Ofício nº 082/2024-CIV/SEINFRA

Assunto: **redutor de velocidade**

ESTUDO TÉCNICO PRELIMINAR PARA IMPLANTAÇÃO DE ONDULAÇÃO TRANSVERSAL – Nº 072 / 2023

Nº solicitação: Of. 1757/2023 (SEMOB-C.I. 048/2023).

ANEXO 2: Foto

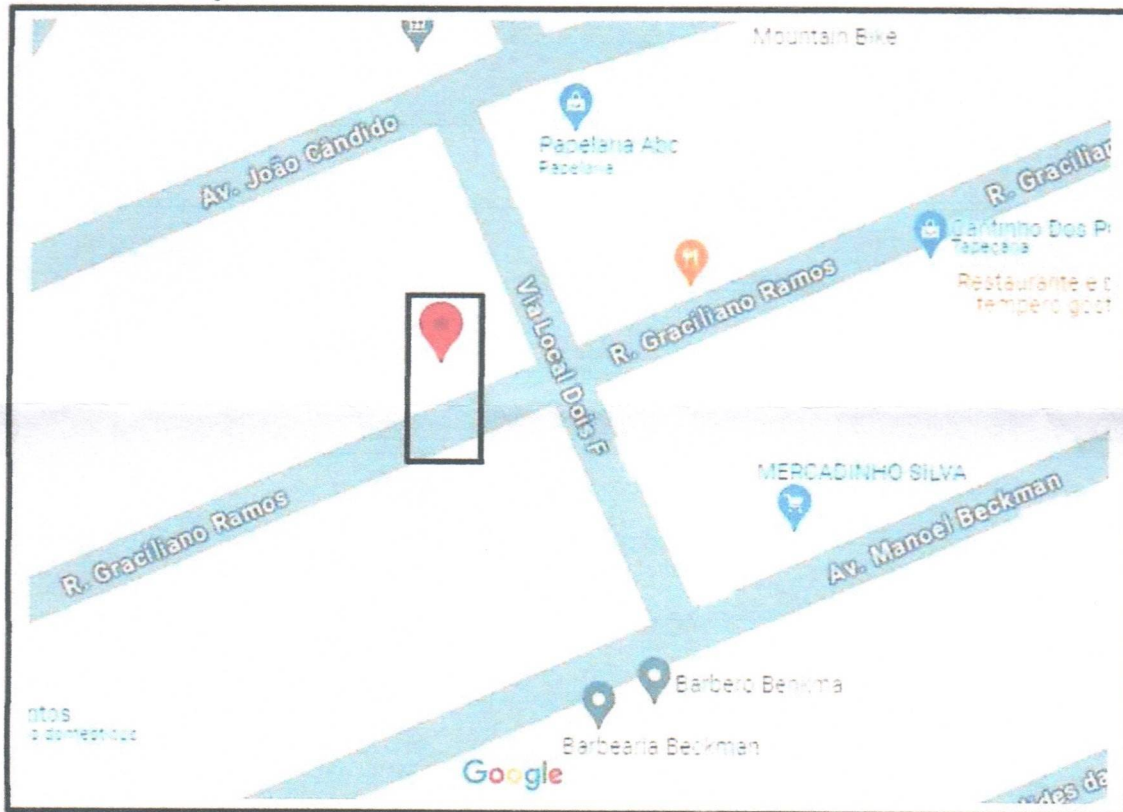
Sob o aspecto da infraestrutura viária – Conforme CONTRAN Resolução N° 973, de 2022, tal parecer é classificado como VIÁVEL, na Rua Graciliano Ramos, defronte ao nº 142 - Vila América, Bairro Boa Vista (Anexo 2).
